## Schalltechnische Beurteilung von Konstruktionsänderungen einer 2-flügeligen Stahlblechtür der Firma Theo Schröders Entwicklung & Beratung GmbH - Gutachtliche Stellungnahme

- [1] 820SST298 – „Messung der Luftschalldämmung einer 2-flügeligen Stahldrehtür System Schröders im Prüfstand“, Nr. 8000675260–x–y, TÜV NORD vom 27.01.2021

## 2. Einbau einer Dickfalz mit folgender Falzgeometrie:

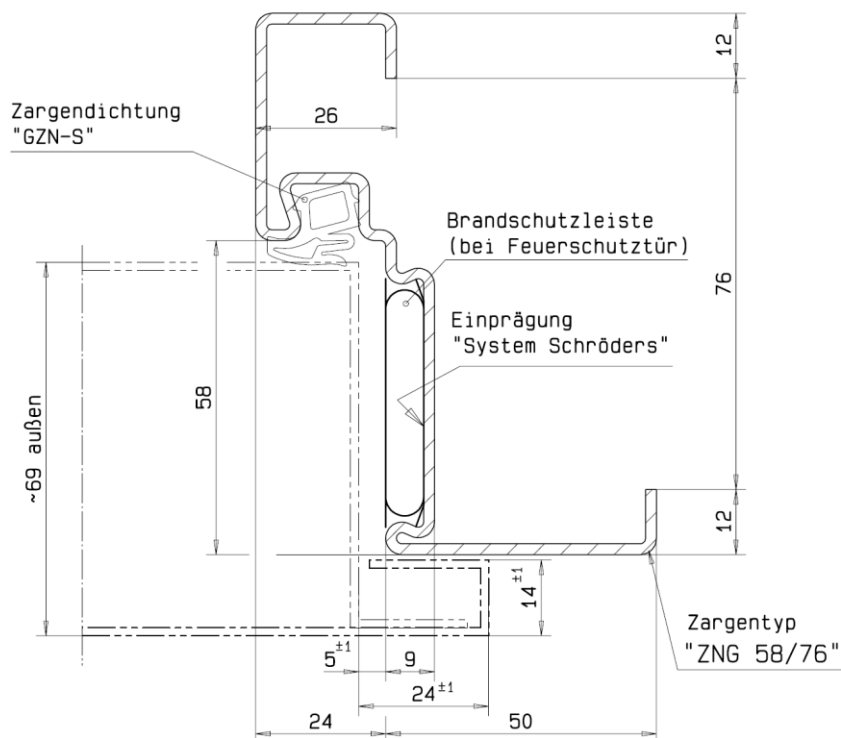
Die Falzgeometrie hat großen Einfluss auf die Fugenschalldämmung. Bei der Dickfalzvariante wird die Falztiefe im Vergleich zu den geprüften Türen um 10 mm verringert. Die Konstruktion des Türblattes wird nicht verändert. Bei sonst gleichwertigen Konstruktionsmerkmalen und vollständig wirksamen Dichtungen wird die Schalldämmung der Dickfalztüren unter Berücksichtigung eines Sicherheitsabschlages in Höhe von 1 dB im Vergleich zu den in [1] gemessenen Werten beziffert.
